# 泊発電所 3号炉 耐津波設計方針について (津波防護対策に係る指摘事項回答)

令和5年6月8日  
北海道電力株式会社

- 第1111回審査会合（令和5年2月2日開催）において、1号及び2号炉取水路流路縮小工（以下「流路縮小工」という。）並びに1号及び2号炉放水路逆流防止設備（以下「逆流防止設備」という。）の概要・許認可対応方針についてご説明させて頂いた。
- ご説明した内容について、流路縮小工及び逆流防止設備に係る7件の指摘事項を頂いており、本資料では6件の指摘事項について回答する。（230202-01～06）  
漂流物の影響に係る指摘事項1件については、基準津波確定後に実施する漂流物の影響評価結果を踏まえて回答する。
- また、津波防護対策に係る指摘事項のうち、第1130回審査会合（令和5年3月30日開催）において、効率的な説明の観点から別途ご説明することとしていた既設の施設の機能に与える悪影響に係る回答を行う。（220929-07）

図2 フラップゲートのカメラによる確認のイメージ図

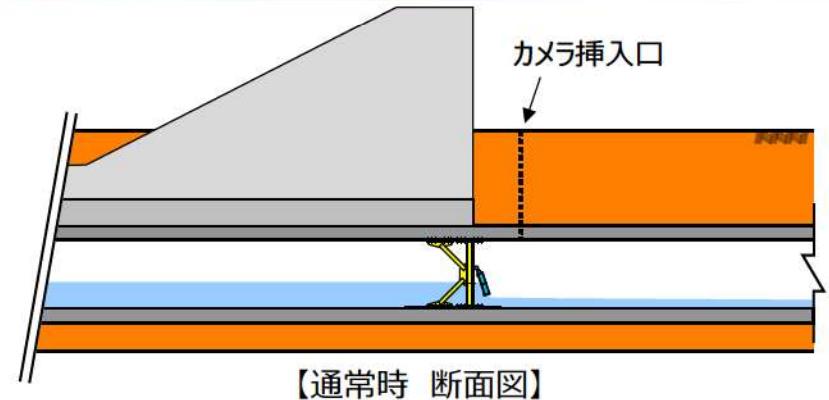
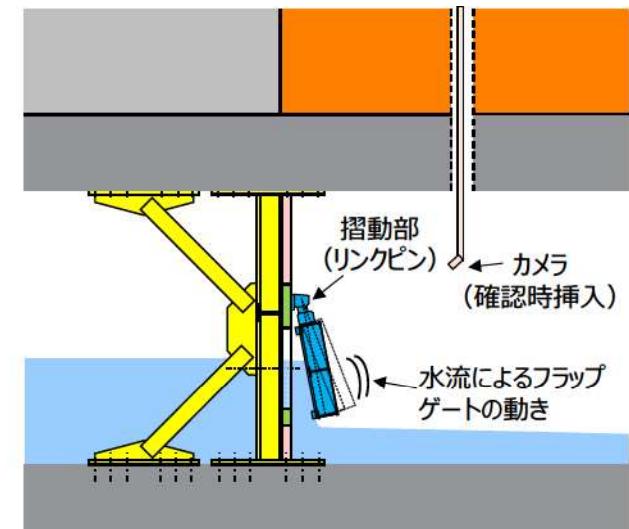
1号及び2号炉放水路逆流防止設備のフラップゲートについて、貝等の海生生物の付着の影響、異常検知の方法及び保守管理の内容を示した上で、フラップゲートが津波時に確実に動作することを説明すること。

- P.22で示したとおり、前回点検からの新たな貝等の海生生物は確認されていないため、逆流防止設備の戸当たり部等に貝等が付着し、フラップゲートの閉機能が阻害されることや摺動部が固着する事象は考え難い。
- また、フラップゲートは水路を流れる海水の流量によって開閉する構造であり、一定の開度に固定して使用する構造ではなく、流量の変化や波立ち等によって開度が適宜変わるため、焼き付き等の要因で固着することも考え難い。
- さらに、フラップゲートの回転中心となるリンクピンの位置は、水路よりも上部に位置しており、海水中に水没していないことから、急激な腐食等による固着の可能性も考え難い。
- その他想定される損傷モードとして、摺動部の経年劣化、流水による開口部のすりへり、砂の堆積等が挙げられるが、これらは設計上の考慮事項としてあげており、逆流防止設備を十分な強度を有する設計とした上で、適切な施設管理により津波防護機能を維持する（詳細は、資料 1 – 2 P.5条-別添 1 -添付 32-40~47を参照）。
- 以上を踏まえ、逆流防止設備が通常時に開固着する可能性は低いと評価する。
- なお、3号炉の津波防護施設として、津波時に確実に動作することが求められることから、図2に示すように、防潮堤外側の点検口から定期的にカメラを挿入し、水流によって動作するフラップゲートの状況から、フラップゲートの軸が固着していないことを確認する。
